**Dipl.-Ing. (FH) Oliver Raabe**

8. August 2020

**Gutachtliche Stellungnahme zu einer Dachtragschale aus Trapezprofilen mit Warmdach-  
aufbau beim Bauvorhaben Hallenbad Oppenheim, Rheinstr. 81, 55276 Oppenheim  
Meine Bearbeitungsnummer: G-2052**

Foto Nr. 6: Abhängungen in Reihe an einer Rippe an Steildach

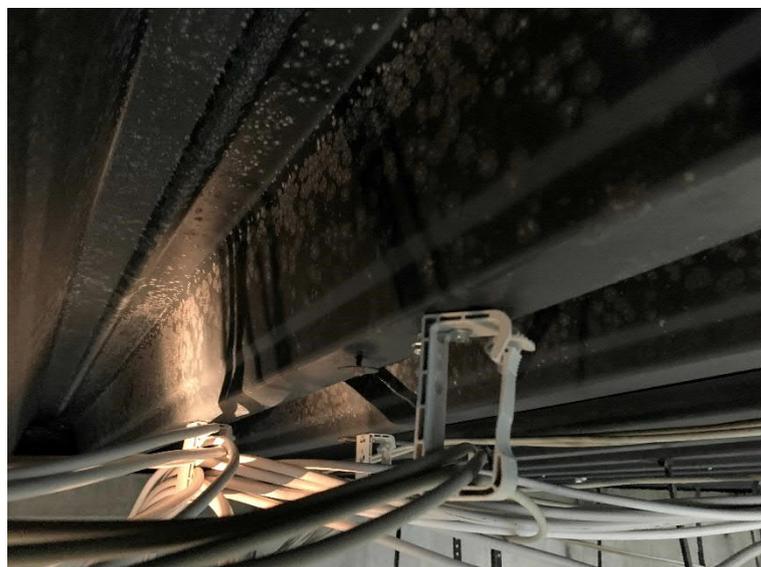
Teilweise sind die Abhängungen in Reihe – an je einer Trapezrippe – angeordnet – siehe Fotos 4 und 6. Hier kann vermutlich nicht (mehr) von einer gleichmäßigen Verteilung über die Trapezprofilbreite (Lasten pro Quadratmeter [m<sup>2</sup>]) ausgegangen werden.

Foto Nr. 10: dto. im Detail

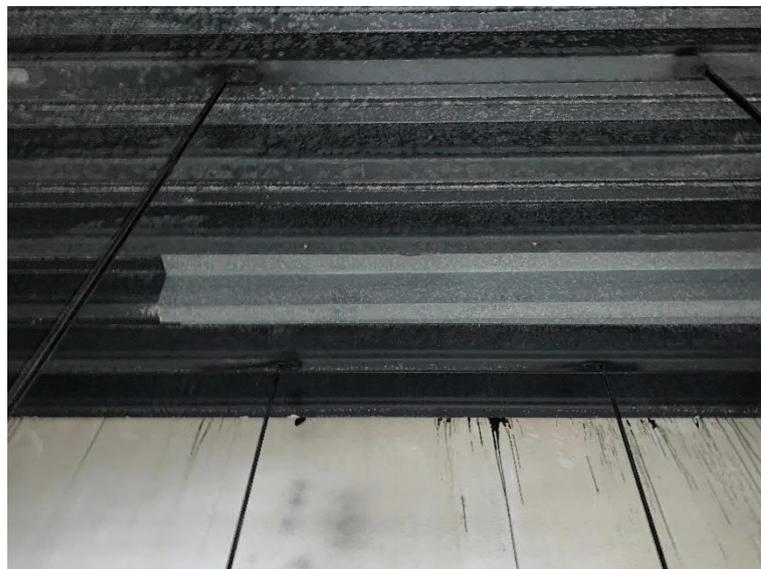
Foto Nr. 9: Abhängungen, im Hintergrund starke Korrosionsschäden, rechts Profil“verstärkung“
